Service Bulletin

BETR.
Motorkap-
uitsteller

480

Wijzigingen

Motorkap-uitsteller

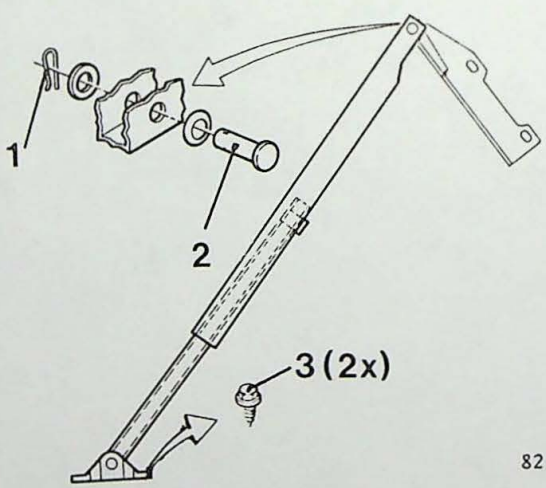
Vanaf modeljaar 1988 is de motorkap-uitsteller voor alle uitvoeringen gewijzigd.
De motorkap kan nu in twee standen geplaast worden; stand een 60° en stand twee 90°.

Verwijderen:
Ondersteun de motorkap.
Verwijder de borgclip (1).
Verwijder de scharnierpen (2) met opvulringen.
Verwijder de twee bevestigingsschroeven (3).

Neem de uitsteller uit.

Aanbrengen:
Het aanbrengen gebeurt in omgekeerde volgorde van verwijderen.
